KRAJSKÝ ÚŘAD KRAJE VYSOČINA
Odbor dopravy a silničního hospodářství
Žižkova 1882/57, 586 01 Jihlava, Česká republika
tel.: 564 602 235, e-mail: posta@kr-vysocina.cz

Veřejná zakázka: III/1292 Obrataň, ul. Nádražní

INFORMACE K ZADÁVACÍ DOKUMENTACI Č. 2

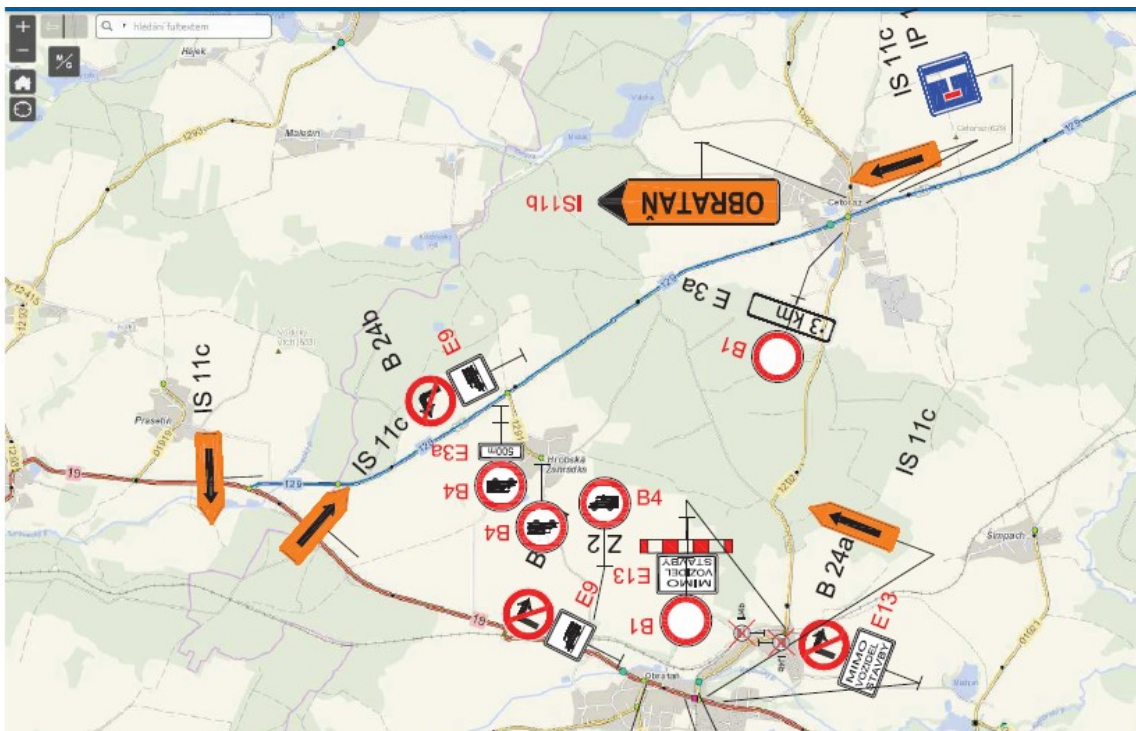
V souhrnné technické zprávě je napsáno, že stavba bude provedena ve 4 etapách za úplné uzavírky, viz výňatek níže. Žádáme o vysvětlení použití semaforových přenosných souprav, pokud je stavba prováděna za úplné uzavírky a semaforů nejsou značeny ani na objízdných trasách (ve VV uvedeny po dobu 30 dnů). A dále žádáme o vyjádření, zda je rozdělení na etapy závazné a nebo zda může zhotovitel stavbu realizovat / rozdělit na etapy dle svého uvážení.

Zadavatel požaduje, aby dodavatelé považovali návrh etapizace stavby za závazný. Rovněž také požaduje ocenění případného použití semaforové soupravy dle položky soupisu prací po dobu 30 dnů. Semaforová souprava bude použita dle reálných podmínek v době provádění stavby.
